Procedimento de Avaliação de Impacte Ambiental

– Pedido de Elementos Adicionais

Projeto: Ampliação da Zona Industrial do Montalvo

Resposta ao Pedido de Elementos adicionais ao abrigo do n.º 9, do Artigo 14.º, do Decreto-Lei nº 152-B/2017, de 11 de dezembro.

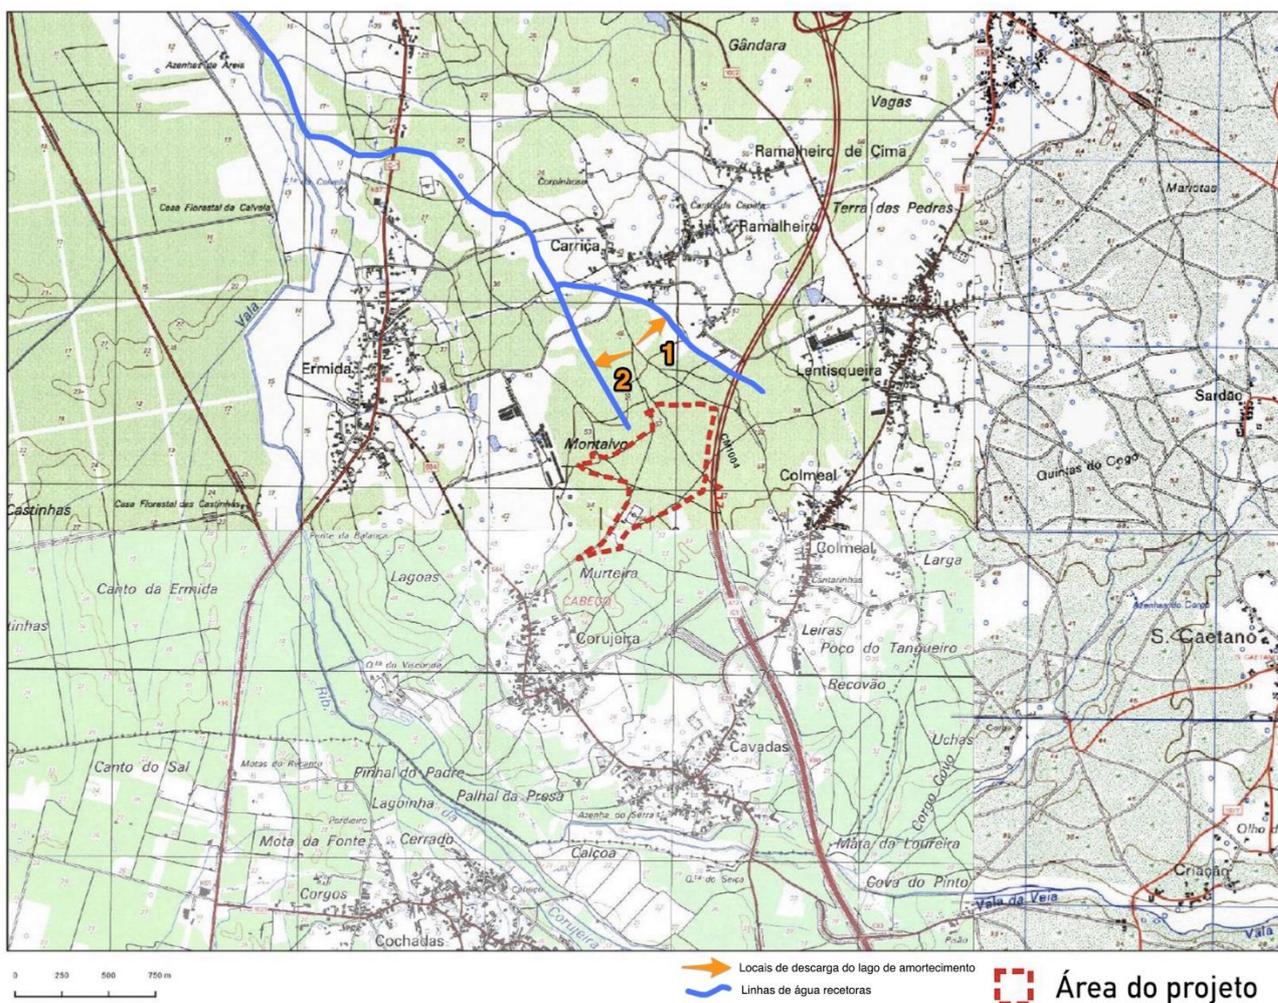
10. **É referido que o “...lago de amortecimento possui duas descargas, para duas valas existentes nas proximidades, que conduzirão a água até duas linhas de água”. Deverão ser identificadas as linhas de água recetoras das descargas.**

As linhas de água referidas encontram-se identificadas nas Figuras 3.14 e 4.8.2 do RS. Apresenta-se uma nova Figura com identificação mais clara das linhas de água.
